**S.S. 38 - LOTTO 4: NODO DI TIRANO -
TRATTA "A" (SVINCOLO DI BIANZONE - SVINCOLO LA GANDA)
E TRATTA "B" (SVINCOLO LA GANDA - CAMPONE IN TIRANO)**

PROGETTO ESECUTIVO

RELAZIONE DI RAFFRONTO TRA PROGETTO DEFINITIVO E
PROGETTO ESECUTIVO

3.4 GALLERIA NATURALE IL DOSSO

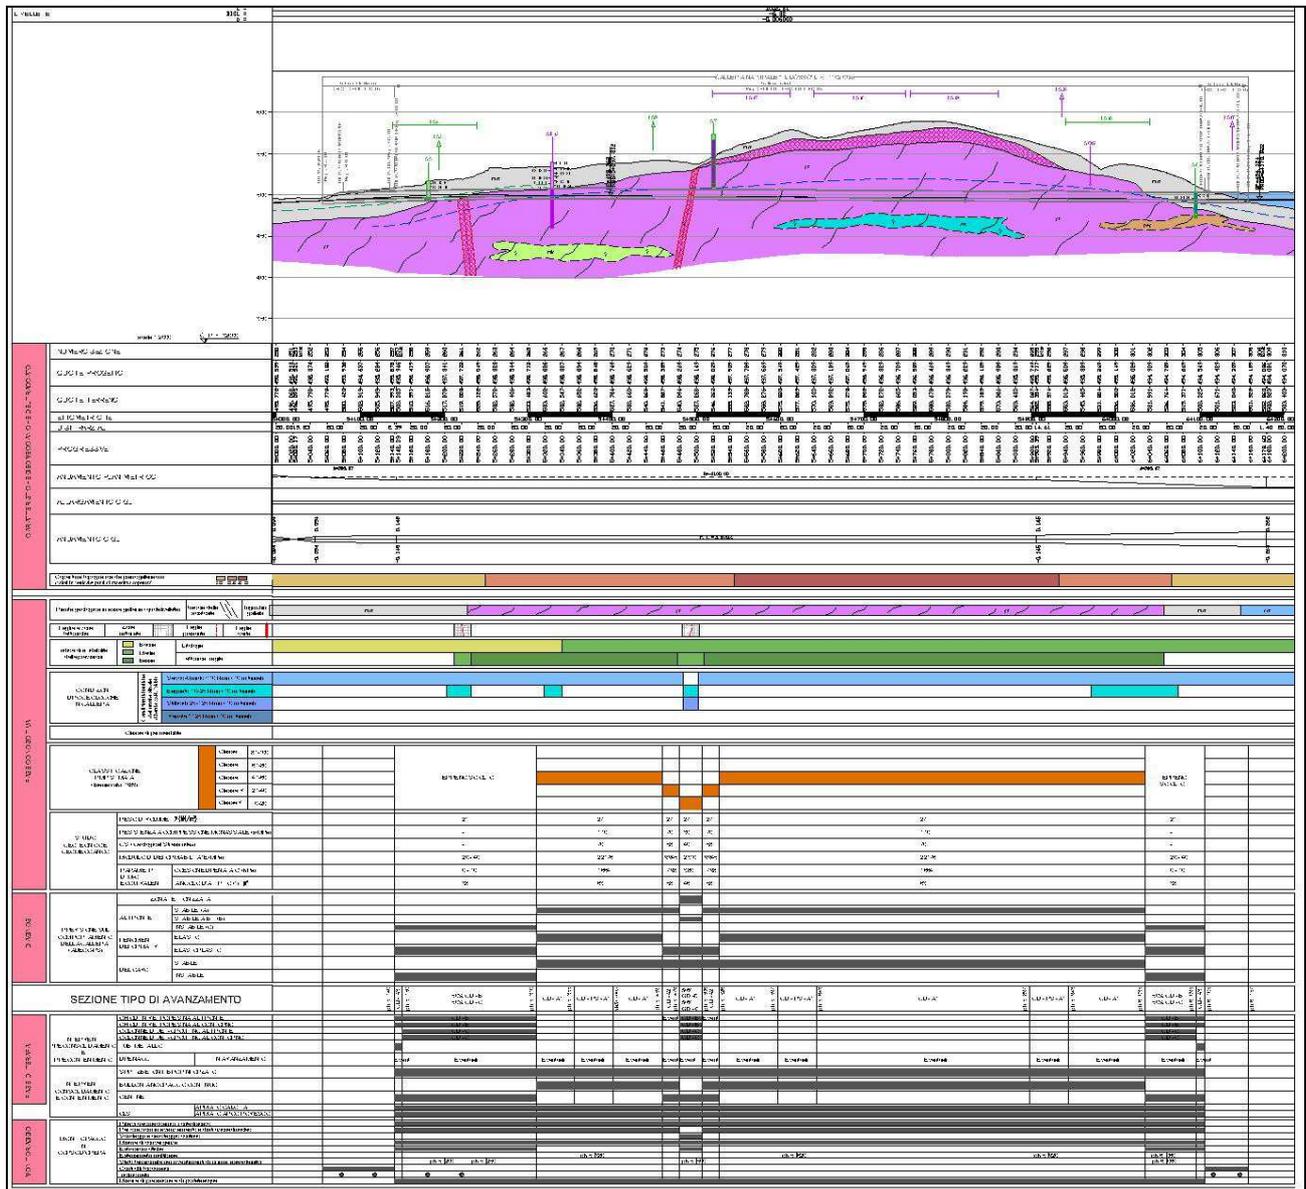
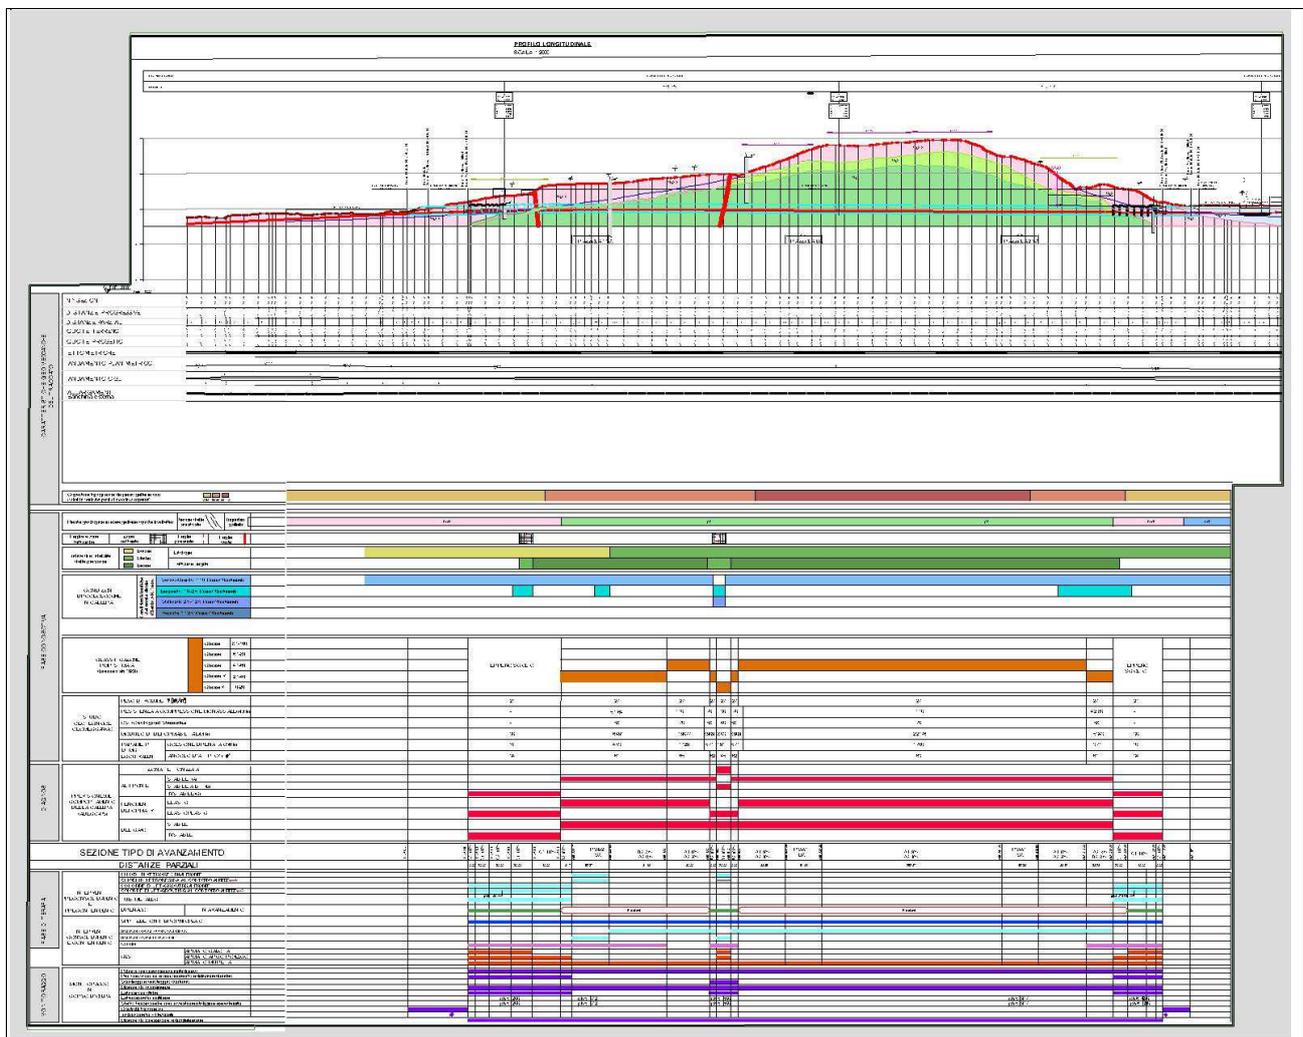
A seguito della variante planimetrica del tratto compreso tra la Rotatoria di Tirano e la Rotatoria di Campone che ha comportato una riduzione del raggio di curvatura dai previsti 1100 m previsti nel PD a 900 m, è stato modificato lo sviluppo della galleria naturale Il Dosso.

La lunghezza totale della galleria naturale Il Dosso nel Progetto Esecutivo risulta pari 1115,26 m con un maggior sviluppo di 13,26 m.
